敦賀発電所1号炉
廃止措置計画変更認可申請/原子炉施設保安規定変更認可申請の
概要及び適合性等について
(審査会合における指摘事項の回答)

2020年3月3日
日本原子力発電株式会社

審査会合における指摘事項の回答。

敦賀発電所 1 号炉廃止措置計画変更申請の補正前後比較表 (案)

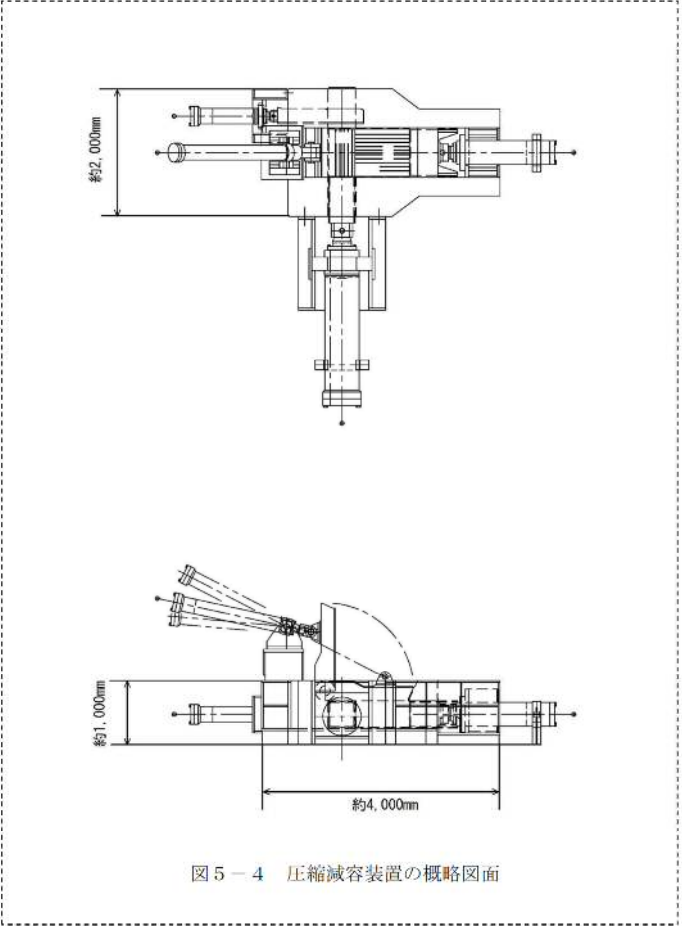
圧縮減容装置について、原子炉運転中における許可・工認レベルの記載を廃止措置計画に追記すること。

実用発電用原子炉の設置、運転等に関する規則第三条及び第九条 別表第二を参照し、許可・工認レベルの記載を廃止措置計画に追記する。ただし、汚染拡大防止対策等の既に廃止措置計画に記載されている事項については、その記載を引用する（添付資料）。

補正前	補正後	備考																																																							
<p style="text-align: center;">表 5-3 廃止措置期間中に新たに導入する設備</p> <table border="1" style="width: 100%; border-collapse: collapse;"> <thead> <tr> <th style="width: 20%;">設備名称</th> <th style="width: 40%;">概要</th> <th style="width: 40%;">撤去時期</th> </tr> </thead> <tbody> <tr> <td style="text-align: center;">圧縮減容装置</td> <td>雑固体廃棄物及び解体工事で発生する金属等を減容する。</td> <td>処理の対象となる廃棄物の処理が終了した段階で撤去する。</td> </tr> </tbody> </table>	設備名称	概要	撤去時期	圧縮減容装置	雑固体廃棄物及び解体工事で発生する金属等を減容する。	処理の対象となる廃棄物の処理が終了した段階で撤去する。	<p>に、放射性物質の拡散及び漏えい防止対策、被ばく低減対策、事故防止対策及び労働災害防止対策を講じる。</p> <p>(1) 圧縮減容装置</p> <p>雑固体廃棄物及び解体工事で発生する金属等の減容のため圧縮減容装置を導入する。圧縮減容装置は、0.2Gの水平方向震度（圧縮減容装置に係る最大加速度：0.2G）で健全性が保てるものとする。圧縮減容装置の名称、設置位置、種類、処理能力、主要寸法、主要材料、個数、原動機の種類、原動機の出力及び原動機の個数を表5-4に、圧縮減容装置の配置図を図5-3に、圧縮減容装置の概略図面を図5-4に示す。</p> <p style="text-align: center;">表 5-3 廃止措置期間中に新たに導入する設備</p> <table border="1" style="width: 100%; border-collapse: collapse;"> <thead> <tr> <th style="width: 20%;">設備名称</th> <th style="width: 40%;">概要</th> <th style="width: 40%;">撤去時期</th> </tr> </thead> <tbody> <tr> <td style="text-align: center;">圧縮減容装置</td> <td>雑固体廃棄物及び解体工事で発生する金属等を減容する。</td> <td>処理の対象となる廃棄物の処理が終了した段階で撤去する。</td> </tr> </tbody> </table> <p style="text-align: center;">表 5-4 圧縮減容装置の名称、設置位置、種類、処理能力、主要寸法、主要材料、個数、原動機の種類、原動機の出力及び原動機の個数</p> <table border="1" style="width: 100%; border-collapse: collapse;"> <thead> <tr> <th colspan="2"></th> <th style="text-align: center;">名称</th> <th style="text-align: center;">圧縮減容装置</th> </tr> </thead> <tbody> <tr> <td colspan="2"></td> <td style="text-align: center;">設置位置</td> <td style="text-align: center;">タービン建物 1 階</td> </tr> <tr> <td rowspan="7" style="text-align: center; vertical-align: middle;">本体</td> <td style="text-align: center;">種類</td> <td style="text-align: center;">—</td> <td style="text-align: center;">油圧式</td> </tr> <tr> <td style="text-align: center;">処理能力</td> <td style="text-align: center;">本/時</td> <td style="text-align: center;">約 15</td> </tr> <tr> <td rowspan="3" style="text-align: center;">主要寸法</td> <td style="text-align: center;">たて</td> <td style="text-align: center;">mm</td> <td style="text-align: center;">約 4,000</td> </tr> <tr> <td style="text-align: center;">横</td> <td style="text-align: center;">mm</td> <td style="text-align: center;">約 2,000</td> </tr> <tr> <td style="text-align: center;">高さ</td> <td style="text-align: center;">mm</td> <td style="text-align: center;">約 1,000</td> </tr> <tr> <td colspan="2"></td> <td style="text-align: center;">主要材料</td> <td style="text-align: center;">—</td> </tr> <tr> <td colspan="2"></td> <td style="text-align: center;">個数</td> <td style="text-align: center;">—</td> </tr> <tr> <td rowspan="3" style="text-align: center; vertical-align: middle;">原動機</td> <td style="text-align: center;">原動機の種類</td> <td style="text-align: center;">—</td> <td style="text-align: center;">電動機</td> </tr> <tr> <td style="text-align: center;">原動機の出力</td> <td style="text-align: center;">kW</td> <td style="text-align: center;">約 40</td> </tr> <tr> <td style="text-align: center;">原動機の個数</td> <td style="text-align: center;">台</td> <td style="text-align: center;">1</td> </tr> </tbody> </table>	設備名称	概要	撤去時期	圧縮減容装置	雑固体廃棄物及び解体工事で発生する金属等を減容する。	処理の対象となる廃棄物の処理が終了した段階で撤去する。			名称	圧縮減容装置			設置位置	タービン建物 1 階	本体	種類	—	油圧式	処理能力	本/時	約 15	主要寸法	たて	mm	約 4,000	横	mm	約 2,000	高さ	mm	約 1,000			主要材料	—			個数	—	原動機	原動機の種類	—	電動機	原動機の出力	kW	約 40	原動機の個数	台	1	<p>説明充実化に伴う補正（以下同じ）</p>

設備名称	概要	撤去時期																																																							
圧縮減容装置	雑固体廃棄物及び解体工事で発生する金属等を減容する。	処理の対象となる廃棄物の処理が終了した段階で撤去する。																																																							
設備名称	概要	撤去時期																																																							
圧縮減容装置	雑固体廃棄物及び解体工事で発生する金属等を減容する。	処理の対象となる廃棄物の処理が終了した段階で撤去する。																																																							
		名称	圧縮減容装置																																																						
		設置位置	タービン建物 1 階																																																						
本体	種類	—	油圧式																																																						
	処理能力	本/時	約 15																																																						
	主要寸法	たて	mm	約 4,000																																																					
		横	mm	約 2,000																																																					
		高さ	mm	約 1,000																																																					
			主要材料	—

個数	—																																																					
原動機	原動機の種類	—	電動機																																																						
	原動機の出力	kW	約 40																																																						
	原動機の個数	台	1
